CZ725/B→CS820Bへ変更の場合

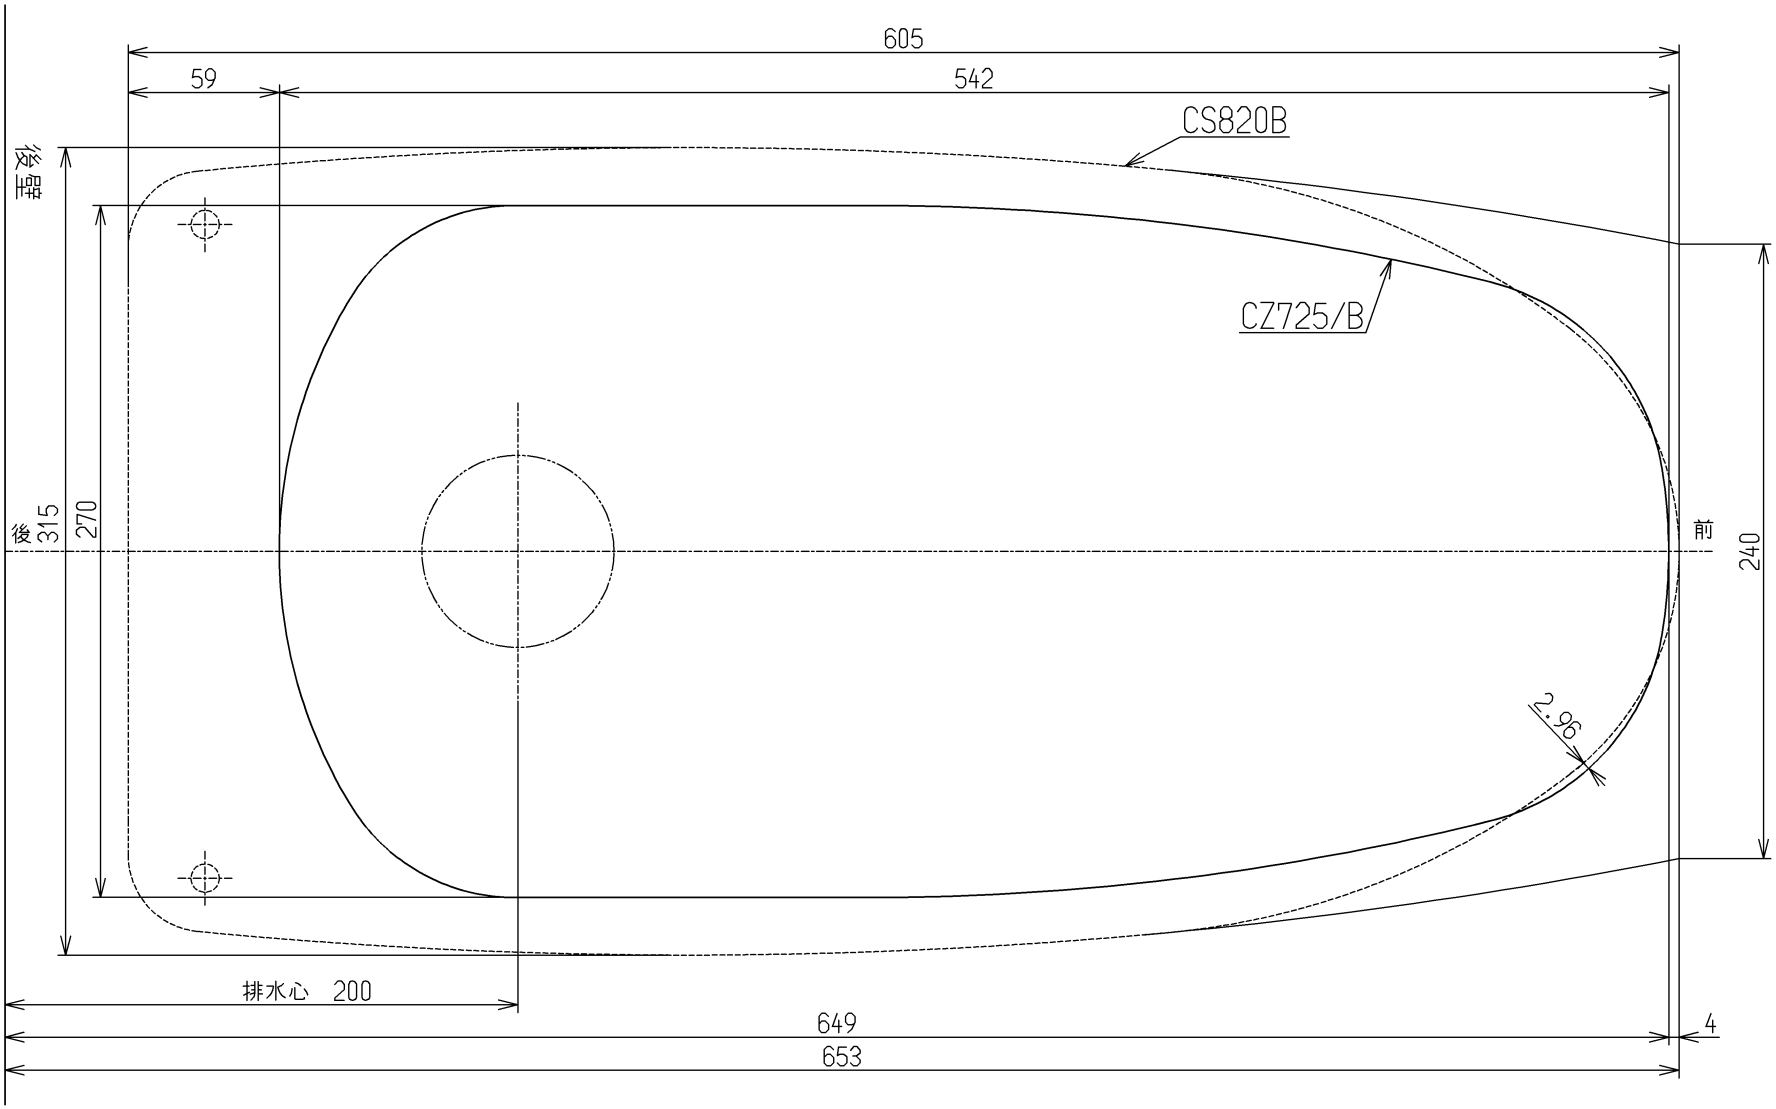
注意
この図面は表示品番の標準施工での設計寸法どおりの床設置面形状の比較図を表しています。
陶器の寸法公差・施工誤差によっては、ずれが生じる可能性があります。
